No.	高浜 1－共通－ 2 rev. 1	事象：共通
質 問	<p>(本冊-共通)</p> <p>劣化状況評価の各機器の技術評価書において、技術評価で△:高経年対策上着目すべき経年劣化事象ではない事象(日常劣化管理事象)及び▲:高経年対策上着目すべき経年劣化事象ではない事象(日常劣化管理事象以外)としたそれぞれの事象について分類の根拠(判定の詳細フロー、判定プロセス、判断基準)を整理して提示すること。</p>	
回 答	<p>PLM学会標準2008版等に基づき抽出した全ての経年劣化事象から、主要6事象^{*1}については、原則、高経年対策上着目すべき経年劣化事象^{*2}とし、それ以外の経年劣化事象のうち、下記イ、ロのいずれかに該当する場合は、これまで通り高経年対策上着目すべき経年劣化事象ではない事象として整理しました(図1)。</p> <p>イ. 想定した劣化傾向と実際の劣化傾向の乖離が考えがたい経年劣化事象であって、想定した劣化傾向等に基づき適切な保全活動^{*3}を行っているもの(日常劣化管理事象^{*4}:△)。</p> <p>具体的には、下記に記載する考え方に該当する経年劣化事象を選定しています。</p> <ul style="list-style-type: none"> ・劣化の可能性は否定できないが、保全により有意な劣化進展を防止しているもの。 ・劣化の可能性は否定できず、劣化は進展するが、適切な保全により健全性を確認しているもの。 ・劣化の可能性は否定できず、劣化は進展するが、「60年時点における劣化を踏まえても問題ないこと」+「現状保全」の組み合わせで健全性を確認しているもの。 <p>ロ. 現在までの運転経験や使用条件から得られた材料試験データとの比較等により、今後も経年劣化の進展が考えられない、または進展傾向が極めて小さいと考えられる経年劣化事象(日常劣化管理事象以外:▲)。</p> <p>具体的には、下記に記載する考え方に該当する経年劣化事象を選定しています。</p> <ul style="list-style-type: none"> ・現在までの運転経験から得られたデータにより、今後も経年劣化の進展が考えられない、または進展傾向が極めて小さいと考えられる経年劣化事象。 ・使用条件(設計条件)により、今後も経年劣化の進展が考えられない、または進展傾向が極めて小さいと考えられる経年劣化事象。 ・使用条件と材料試験データとの比較により、今後も経年劣化の進展が考

No.	高浜 1－共通－ 3 rev. 4	事象：共通
質 問	<p>(別冊-共通)</p> <p>既に認可された冷温停止状態が維持されることを前提とした評価の技術評価書において高経年化対策上着目すべき経年劣化事象(○事象)と抽出された劣化事象が、本劣化状況評価書において高経

加圧器サージライン用管台のき裂安定性評価結果

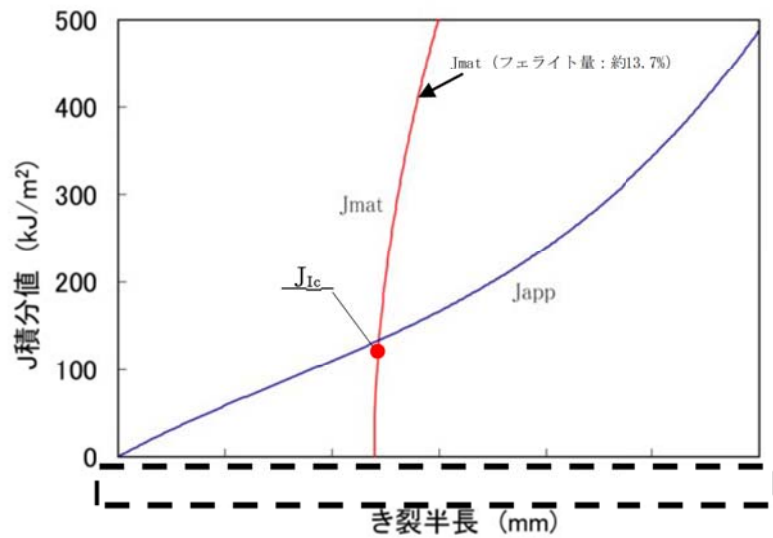
重大事故等時の加圧器サージライン用管台におけるき裂安定性評価結果を下図に示す。

重大事故等時においても、き裂進展抵抗がき裂進展力を上回ること、およびき裂進展抵抗とき裂進展力の交点で、き裂進展抵抗の傾きがき裂進展力の傾きを上回っていることから、配管は不安定破壊することはなく、重大事故等時のプラント条件を考慮しても健全であることが判断できる。
